**DEMANDE D'AUTORISATION DEPOSEE
PAR LA SOCIETE EUROCASSE POUR L'EXPLOITATION
D'UNE INSTALLATION DE STOCKAGE DE VEHICULES HORS
D'USAGE (VHU) DEPOLLUES OU NON
SUR LE TERRITOIRE DE LA COMMUNE DE FROIDECONCHE,
ZI DES NOYES**

Consultation du Public du 02 mai au 01 juin 2011 inclus

**RAPPORT
CONCLUSIONS ET AVIS
DU COMMISSAIRE ENQUETEUR**

NOTRE PROPOSITION D'AMENAGEMENT

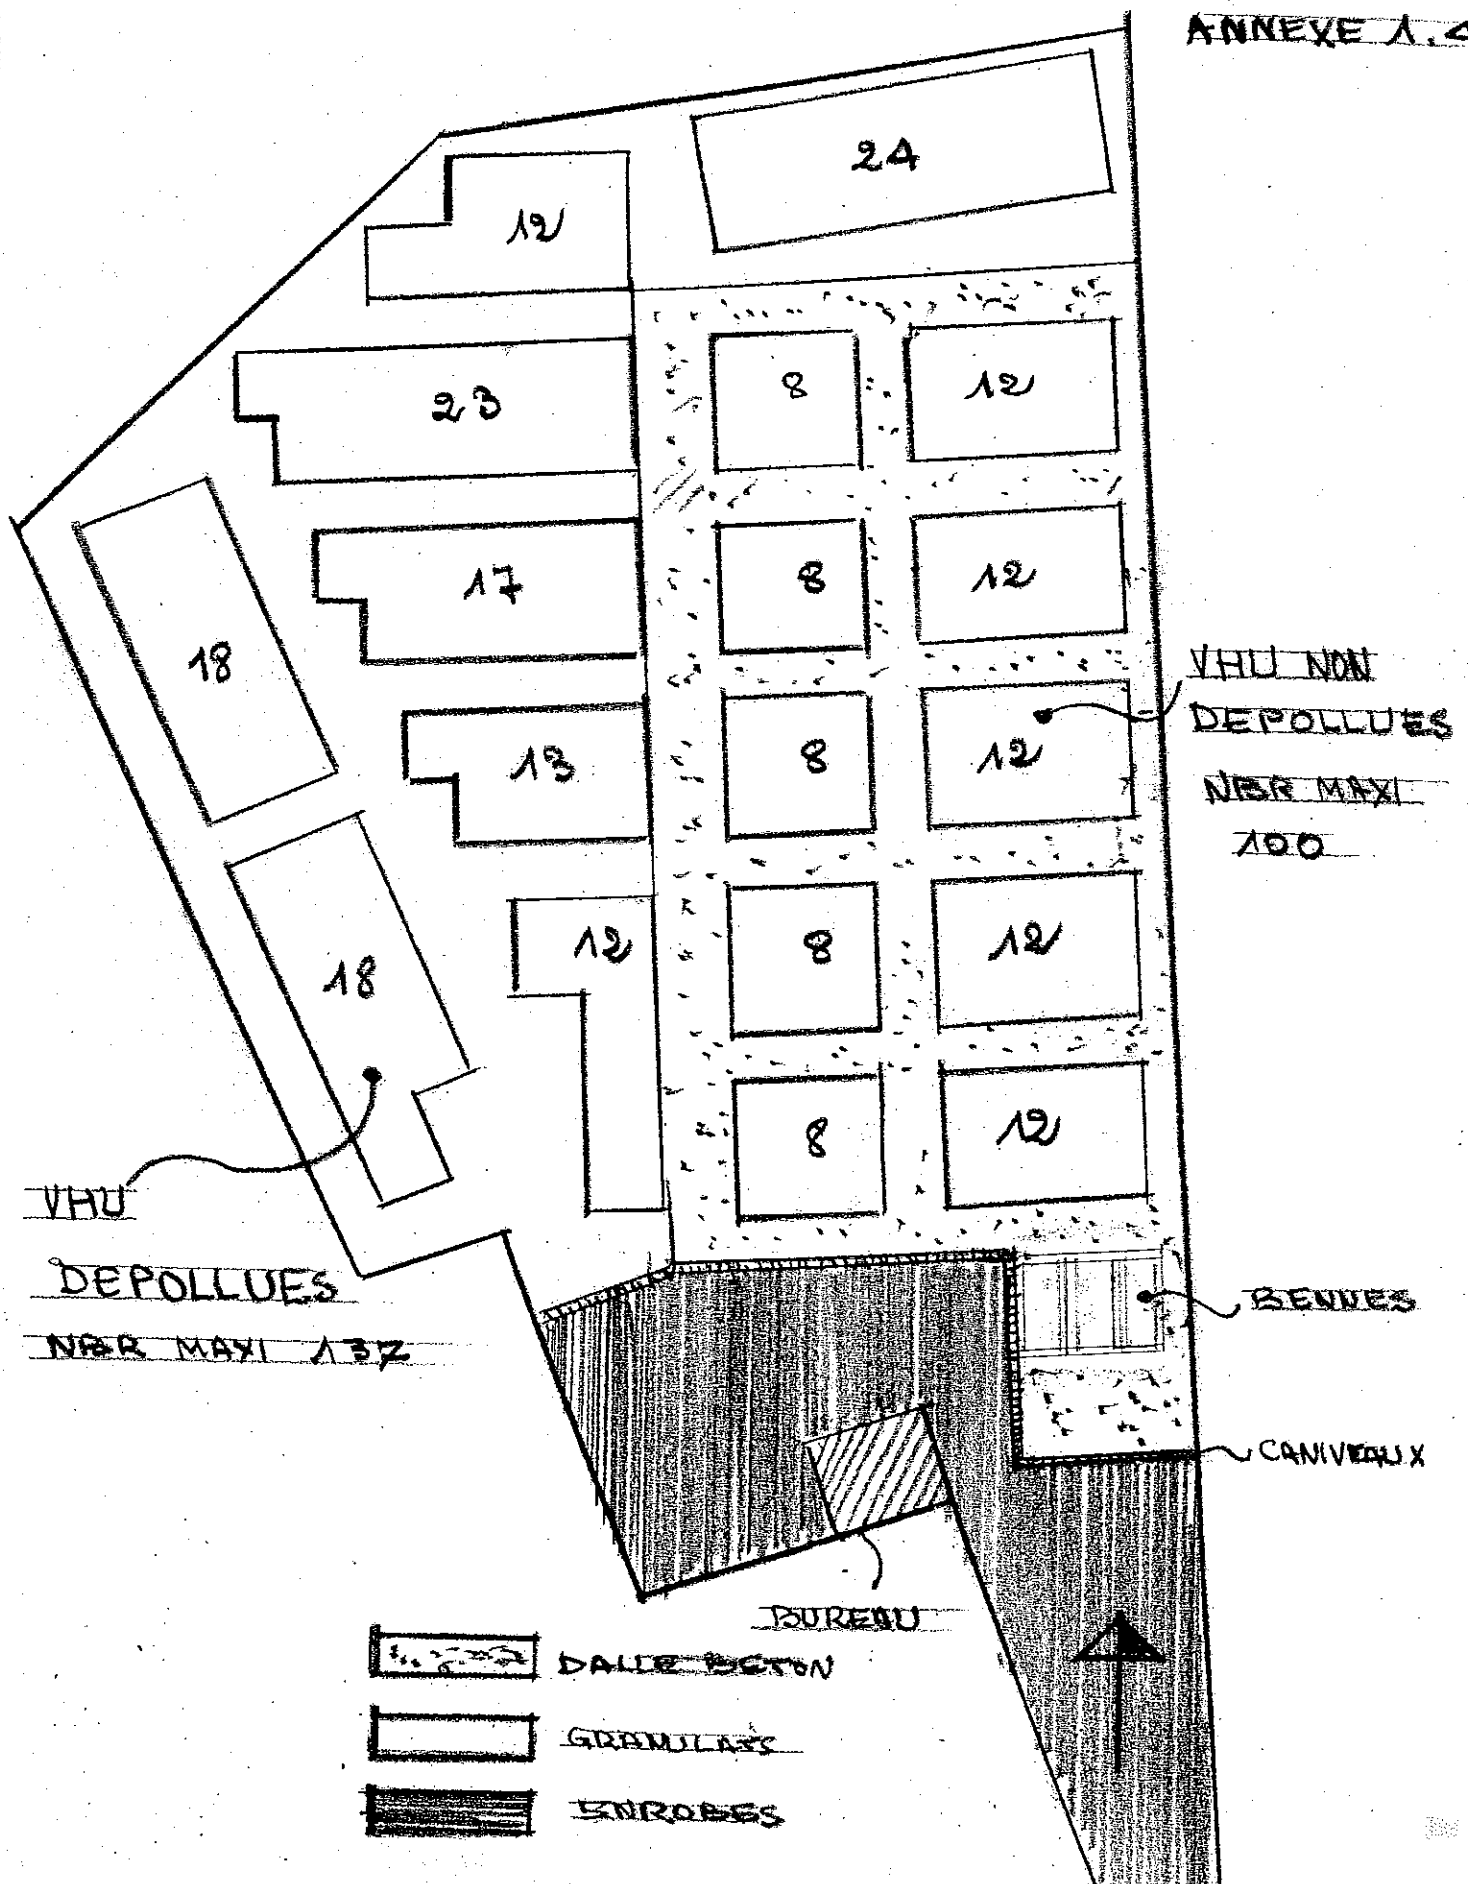
- *Notre proposition quant à la demande de Monsieur BRESSON nous semblait être des plus logiques. Cette conception aurait d'ailleurs pu être envisagée dès les premières démarches et études du Dossier de Demande. A surfaces égales 2 900 et 2500m², le problème posé pourrait cependant trouver une réponse favorable.*
- *Pour les deux points suivants, nous notons les engagements pris.*
